## Gemeinde Rastede: 64. Änderung des Flächennutzungsplanes

### Abwägung der Stellungnahmen zur frühzeitigen Beteiligung der Behörden und sonstigen Träger öffentlicher Belange gemäß § 4 (1) BauGB und zur frühzeitigen Beteiligung der Öffentlichkeit nach § 3 (1) BauGB

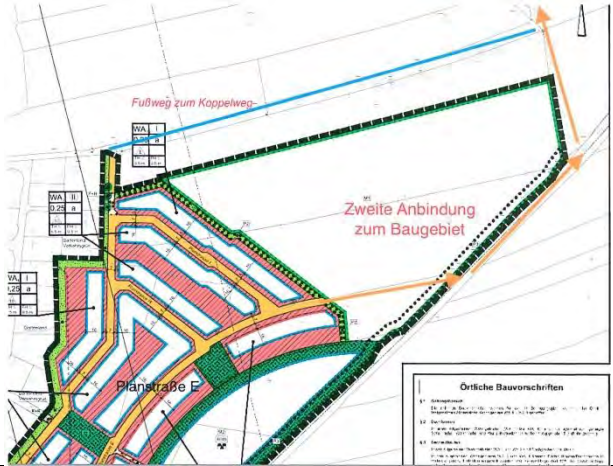
| Nr. | Private Einwender/in Schreiben vom ...             | Stellungnahme   | Planungsrechtliche Vorgaben Abwägung/Beschlussempfehlung  |
|-----|--|---|---|
| 3   | <p>██████████<br/>26180 Rastede<br/>10.01.2017</p> | <p>Nach Einsichtnahme der Planunterlagen zur Bauleitplanung "Göhlen" sehe ich es als meine Bürgerpflicht an, insbesondere Schaden von den zukünftigen Bauwilligen abzuhalten.</p> <p>1. Das Plangebiet ist ein Niedermoorstandort unter Grundwasserzufluss von der nahen höheren Geest, der zu einen Grundwasserdruck führt Auf diesen Sachverhalt sind Bauplaner hinzuweisen.</p> <p>2. Als Göhlen bezeichnete Flure sind bodenkundlich staunasse Niedermoorstandorte, die historisch jahrhunderte lang als relativ fruchtbares Weidegrünland bewirtschaftet werden. Diese Fruchtbarkeit wurde über Weidetierhaltung für den Ackerbau auf der nahen Hohen Geest genutzt. So ist auch der naheliegende Hankhauser Esch entstanden. Dieser seinerseits als historischer "Brotacker" bezeichnete Esch ist völlig zu Recht unter Landschaftsschutz gestellt worden. Untrennbar damit verbunden ist das historische Weideland des Göhlens. Es ist die "Mutter" des Hankhauser Esches.</p> <p>Das darf nicht einfach so übergangen werden. Es bietet sich die einmalige Möglichkeit an, diese Flächen in historisches extensives Weideland zu entwickeln. Dieser sehr spezielle Landschaftsteil muss im Interesse des Landschaftsschutzes geschützt werden! Viele seltene Pflanzen und Tiere sind auf ein solches Bodenprofil angewiesen. Im Sinne des Naturschutzes kommt es nicht auf den augenblicklichen IST Zustand an, sondern welches Potential zur Entwicklung von Flora und Fauna in diesem Standort steckt. Bei Bebauung dieser Flächen geht das alles für immer verloren.</p> | <p>Die Planungen wurden zur Entwurfsfassung geändert. Es wurde für das Plangebiet ein Oberflächenentwässerungskonzept erstellt. Die Bodenverhältnisse wurden dabei berücksichtigt. Die Oberflächenentwässerungskonzeption sieht vor, das Oberflächenwasser des Bebauungsplangebietes über eine Regenwasserkanalisation in ein neu zu bauendes Regenrückhaltebecken (RRB) einzuleiten, dort zwischen zu speichern und gedrosselt in die Hankhauser Bäke abzugeben. Dadurch erfolgt kein höherer Spitzenabfluss als zum jetzigen Zeitpunkt. Aus den derzeit erarbeiteten Unterlagen ist erkennbar, dass die Hankhauser Bäke zukünftig ein 100-jähriges Regenereignis wird bewältigen können.</p> <p>Die Stellungnahme wird zur Kenntnis genommen.</p> <p>Das Landschaftsschutzgebiet Hankhauser Geestrand schließt im Nordosten an das Plangebiet an. Eine direkte Betroffenheit liegt nicht vor. Die für die Wohnbebauung vorgesehenen landwirtschaftlichen Grünlandflächen sind nicht in das Schutzgebiet einbezogen und unterliegen auch keinem gesonderten Landschaftsschutz. Neben der trennenden Wirkung der Straße `Im Göhlen` ist zwischen dem Schutzgebiet und der Wohnbebauung als Abschirmung die Ausweisung und Gestaltung von Grünflächen am Siedlungsrand vorgesehen. Neben einer unmittelbar an der Bebauung anzulegenden, freiwachsenden Laubgehölzhecke zur Ausbildung eines landschaftsgerechten Siedlungsrandes ist im Nordosten die Sicherung und Entwicklung von extensiven Grünlandkomplexen umzusetzen (Maßnahmefläche M1).</p> <p>Die Gemeinde Rastede hat analysiert, inwieweit alternative Flächen in § 30 und § 34 BauGB-Gebieten Alternativen für die geplante Neuausweisung auf den derzeit landwirtschaftlich genutzten Flächen der 64. Flächennutzungsplanänderung darstellen können. Außerhalb der in rechtskräftig ausgewiesenen Bebauungsplänen noch vorhandene Baulücken stehen nach dem derzeitigen Kenntnisstand der Gemeinde dem Markt nicht zur Verfügung, da die Eigentümer nicht verkaufsbereit sind. Auch die in rechtskräftig ausgewiesenen Bebauungsplänen gelegenen Grundstücke sind vollständig belegt. Parallel zur Änderung des Flächennutzungsplanes hat die Gemeinde Rastede mehrere Kinderspielplätze überplant, um auch die Siedlungsbereiche nachzuverdichten.</p> |

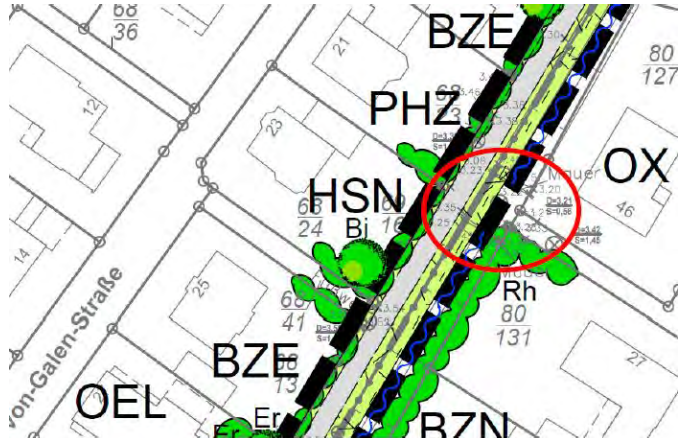
| Nr. | Private Einwender/in Schreiben vom ...             | Stellungnahme  | Planungsrechtliche Vorgaben Abwägung/Beschlussempfehlung  |
|-----|--|--|---|
| 8   | <p>[REDACTED]<br/>26180 Rastede<br/>15.01.2017</p> | <p>Als Anwohner des [REDACTED] möchten wir hiermit unsere Stellungnahme und mehrere Fragen zum geplanten Flächennutzungsplan 64 und dem Bebauungsplan 100(„m Göhlen“) abgeben.</p> <p>Wir bitten Sie daher dieses Schreiben zur Kenntnis zu nehmen und uns den Eingang zu bestätigen.</p> <ul style="list-style-type: none"> <li>• In der Sitzung vom 12.12.16 wurde angeregt Alternativrouten zum Ausbau der Straße Im Göhlen zu prüfen. Wurde dies gemacht und zu welchem Ergebnis sind Sie gekommen?</li> </ul> | <p>Im Vorfeld der Entwurfsfassung zu dieser 64. Flächennutzungsplanänderung und zum Bebauungsplan Nr. 100 wurden durch das Ing.-Büro Dr. Schwerthelm &amp; Tjardes unterschiedliche Erschließungsvarianten untersucht, welche jeweils auf unterschiedliche Art und Weise die Erschließung des Baugebietes ermöglichen. Das Gutachten von Januar 2017 setzt sich mit zehn unterschiedlichen Varianten auseinander, zusätzlich wurde im Mai 2017 eine 11. Variante im Rahmen einer Stellungnahme untersucht. Außerdem liegt eine Zusammenfassung der bisherigen Verkehrsuntersuchungen vor. Die Gutachter haben eine plangebietsinduzierte Verkehrsmenge von insgesamt 1.380 Kfz-Fahrten in Ansatz gebracht. Auf die ausführliche Beschreibung der Varianten in der Begründung zum Bebauungsplan wird hingewiesen.</p>  |

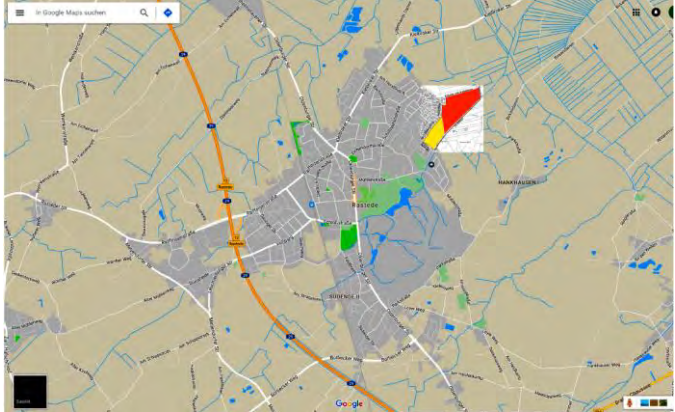
| Nr. | Private Einwender/in Schreiben vom ... | Stellungnahme  | Planungsrechtliche Vorgaben Abwägung/Beschlussempfehlung   |
|-----|--|--|--|
|     | <p>Fortsetzung [REDACTED]</p>          | <p>Wir haben die berechtigte Befürchtung, dass bei ähnlichen Wetterlagen oder gar auch dem Klimawandel geschuldeten extremeren Bedingungen (es wäre fahrlässig, dies nicht in die maximale Berechnung einzuarbeiten), dass hier unser Grundstück und das Haus dem Wasser ausgeliefert sein werden.</p> <p>Wir befürchten Schäden, die hierdurch entstehen, die wir bisher haben vermeiden können, da die Entwässerung so nun gut funktioniert. Die Bäche muss teilweise wirklich viel arbeiten - wir hören es, da wir an dem kleinen Fall wohnen.</p> <p><i>4 Naturschutz</i></p> <p>In der Bäche sahen wir bisher bereits Tiere, von denen wir noch in der Schule lernten, dass sie sich nur dort ansiedeln, wo ein Gleichgewicht der Natur gegeben ist (Frösche, kleine Krebse, Störche, Reiher, Wildvögel, Kauze etc.). Diese Bäche zu verrohren, zieht mit großer Sicherheit nach sich, dass diese Bewohner hier verloren gehen - einige stehen wahrscheinlich sogar unter Naturschutz.</p> <p><i>5 Lärmschutz</i></p> <p>Im nächsten Abschnitt „Sicherheit“ gehen wir aus diesen Gründen auf geplante 50 km/h ein - unter dem Aspekt „Lärmschutz“ wäre das ebenso unverständlich wie unnötig.</p> <p>Wir fordern für die Straße im Höhlen daher unbedingt eine Geschwindigkeitsbegrenzung auf max. 30 km/h.</p> <p><i>6 Sicherheit</i></p> <p>Kinder kreuzen die Straße als Fußweg zur Grundschule Kleibrok - eine doppelt befahrbare, breit ausgelegte Straße, die in der Lage wäre, entgegenkommende LKW zu führen, ist für uns und die stetig zunehmende Anzahl an neu zugezogenen Familien mit Kindern eine bedenkliche Situation. Ein Konzept, dass darüber hinaus erlauben würde, hier 50 km/h zu fahren, können wir überhaupt nicht verstehen, da der Streckenabschnitt bis zum Wohngebiet als Beschleunigungs- und Abbremsstrecke genutzt würde, keinerlei Vorteile brächte, außer laut und stark unfallgefährdend zu sein.</p> | <p>Die Bedenken werden von der Gemeinde nicht geteilt. Die Gemeinde geht davon aus, dass eine ordnungsgemäße Entwässerung sichergestellt werden kann.</p> <p>Die Verrohrung der Hankhauser Bäche ist nicht mehr Gegenstand der Planung, sondern es wird angestrebt, die Bäche als offenen Wasserzug und somit als Biotopverbundelement und Lebensraum zu erhalten.</p> <p>Die Stellungnahme wird zur Kenntnis genommen. Das Tempolimit auf der Straße „Im Göhlen“ ist nicht Gegenstand der Flächennutzungsplanänderung.</p> <p>Die Gemeinde sieht derzeit keinen Anlass, ihre zuvor skizzierte Verkehrskonzeption zu ändern. Das Tempolimit auf der Straße „Im Göhlen“ ist nicht Gegenstand der Flächennutzungsplanänderung.</p> |

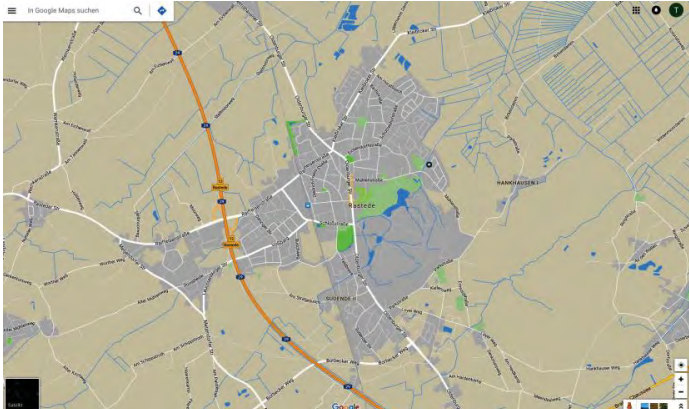
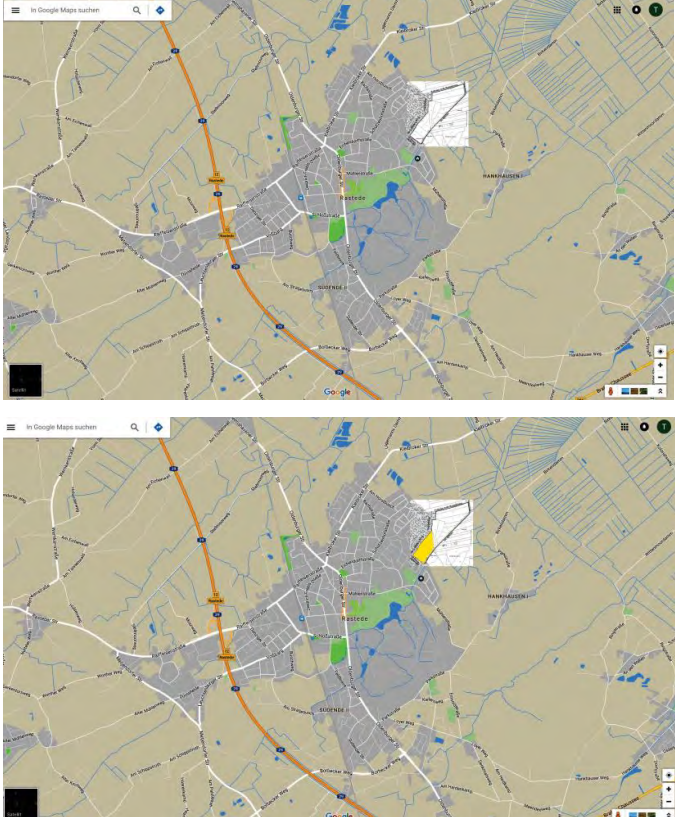
| Nr. | Private Einwender/in Schreiben vom ... | Stellungnahme  | Planungsrechtliche Vorgaben Abwägung/Beschlussempfehlung  |
|-----|--|--|---|
|     | <p>Fortsetzung [REDACTED]</p>          | <p><i>7 Verkehr</i></p> <p>Dieses Wohngebiet allein über die Straße im Göhlen anzubinden, ist uns aus vielerlei Hinsicht unverständlich. Beginnen wir doch auch hier mit dem Thema Sicherheit. 2009 hat ein Trockner in unserem Wäscheraum Feuer gefangen.</p> <p>Die Ausbreitung dieses Feuers ging so schnell, dass wir hier anmerken müssen, dass wirklich jede Minute zählt. Hätten wir mit diesem gleichverlaufenden Brand im hinteren Teil des neu geplanten Gebietes gewohnt, wäre weit weniger zu retten gewesen. Dies gilt auch für Rettungseinsätze, Notarzt etc.</p> <p>Ein Nachfragen bei einem Feuerwehrmann aus dem Bekanntenkreis und einem Rettungssanitäter brachte auch hervor, dass eventuelle Schlüssel, für Pollerentnahmen wesentlich hinderlicher sind, als eine direkte Zufahrt. Diese wäre über einen zusätzlichen Ausbau zur Kleibroker Straße, die ja eben LKW wirklich führt (siehe Bohmann, Entsorgungsanlage etc.) möglich. Zudem sind solche Fahrten durch kleine Wohngebietsstraßen auch gefährlich - je weniger davon nötig, umso besser.</p> <p>Des Weiteren würde eine solch geplante Zu- und Abführung allein über die Mühlenstraße, vorbei am Kindergarten und den Alterswohnheimen und -sitzen ein enormes Verkehrsvorkommen bedeuten.</p> | <p>Die Erschließungskonzeption wurde zur Entwurfsfassung überarbeitet. Im Vorfeld der Entwurfsfassung wurden durch das Ing.-Büro Dr. Schwerthelm &amp; Tjardes unterschiedliche Erschließungsvarianten untersucht, welche jeweils auf unterschiedliche Art und Weise die Erschließung des Baugebietes ermöglichen. Das Gutachten von Januar 2017 setzt sich mit zehn unterschiedlichen Varianten auseinander, zusätzlich wurde im Mai 2017 eine 11. Variante im Rahmen einer Stellungnahme untersucht. Außerdem liegt eine Zusammenfassung der bisherigen Verkehrsuntersuchungen vor. Die Gutachter haben eine plangebietsinduzierte Verkehrsmenge von insgesamt 1.380 Kfz-Fahrten in Ansatz gebracht. Auf die ausführliche Beschreibung der Varianten in der Begründung zum Bebauungsplan wird hingewiesen.</p> <p>Als Ergebnis der Variantenbetrachtung empfehlen die Gutachter den neuen Siedlungsbereich nicht durch Poller zu zerschneiden. Der neue Siedlungsbereich sei als Einheit geplant worden und könne diese Funktion dann teilweise nicht mehr wahrnehmen. Auch führe eine Trennung des alten von dem neuen Siedlungsgebiet zu längeren Fahrten. Da die Straße „Im Göhlen“ für die Baustellenverkehre ausgebaut werden müsse, könne diese auch nach Abschluss der Baumaßnahmen für die Erschließungsverkehre offen gehalten werden. Die zu erwartenden Verkehrsbelastungen seien bei entsprechendem Ausbau der Straße zumutbar. Falls sich in diesem Bereich die Verkehrsbelastungen einstellen, welche mit der vorhandenen Straßenraumgestaltung im vorhandenen Wohngebiet nicht zu vereinbaren sind, könnten an diesen Stellen Poller aufgestellt werden, ohne dass es zu unzumutbaren Verhältnissen im Verkehrsablauf komme.</p> <p>Insofern ist die gutachterlich betrachtete Variante 5 (Erschließung über „Im Göhlen“ und über die Wegeverbindungen zum Baugebiet Göhlen I (Harry-Wilters-Ring und Koppelweg)) diejenige, welche aus gutachterlicher Sicht am ehesten zu verwirklichen wäre, allerdings ohne die gezeigten Standorte der Poller. Die in der Variante 5 dargestellten täglichen Fahrtensummen (1.000 über „Im Göhlen“, je 190 über Harry-Wilters-Ring und Koppelweg) dürften sich in etwa auch ohne Poller in dieser Größenordnung entwickeln.</p> <p>Die Gemeinde hat sich ausführlich mit den dargelegten Varianten beschäftigt und die gutachterlichen Empfehlungen nachvollzogen. Unter Berücksichtigung der vorliegenden Verkehrsgutachten und nach umfangreicher Erwägung und Abwägung von Alternativen ist die Gemeinde Rastede zu dem Ergebnis gekommen, den Ziel- und Quellverkehr des Baugebietes dauerhaft über die Straße „Im Göhlen“ und über die Wegeverbindungen zum Baugebiet Göhlen I (Harry-Wilters-Ring und Koppelweg) abzuwickeln.</p> |
